2017 年 9 月 28 日

松下电器产业株式会社
汽车电子和机电系统公司
机构控制部品事业部
马达经营单位

**小型齿轮电机 新 G 系列用电容
生产地变更及式样变更（标注内容和外形尺寸）通知**

【表 1】电机上附带的电容的标注和尺寸、及选购部件（另售）电容型号和适用电容盖板型号有所变更
※电容的图片为代表图片。

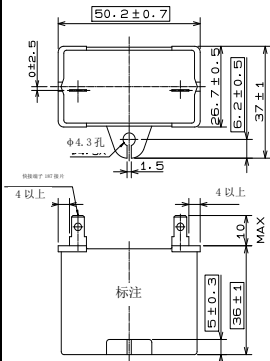
项目	过去	变更	内容
标注内容 		 	SH 之后的记号有所发生变化。 JPS → DPX
尺寸			□部尺寸有所变更。 快接端子的形状和尺寸没有变更。
选购部件（另售） 电容产品编号	M0PC20M20	M0PC20M20A	末尾带有“A”。 <u>过去的型号成为废号。</u>
选购部件（另售） 适用电容盖板 型号	M0PC5026 	M0PC3926 	伴随电容的尺寸变更， 适用型号有所变化。

【表 2】电机上附带的电容的标注和尺寸、及选购品（另售）电容产品编号和适用电容盖板产品编号有所变更
※电容的图片为代表图片。

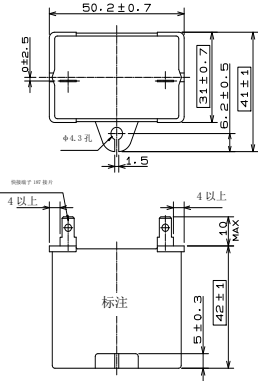
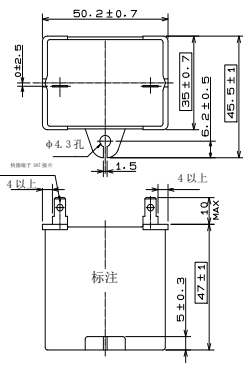
项目	过去	变更	内容
标注内容 	 SPU20X306AQA 200VAC 30μF 70℃ 10000AFC PROTECTED 50/60Hz JAPAN 批次记号	 SPU20X306AQSA 200VAC 30μF 70℃ 10000AFC PROTECTED 50/60Hz CHINA 批次记号	UL 认证产品电容器 UL PART No.有所变化。 过去: JSU20X306AQA 变更: SPU20X306AQSA JAPAN → CHINA
尺寸 (方向与上面的图片不同)			口部尺寸有所变更。 快接端子的形状和尺寸没有变更。
选购部件（另售） 电容型号	M0PC30M20	M0PC30M20A	末尾带有“A”。 <u>过去的型号成为废号。</u>
选购部件（另售） 适用电容盖板型号	M0PC5032 	M0PC5835G 	伴随电容的尺寸变更， 适用型号有所变化。
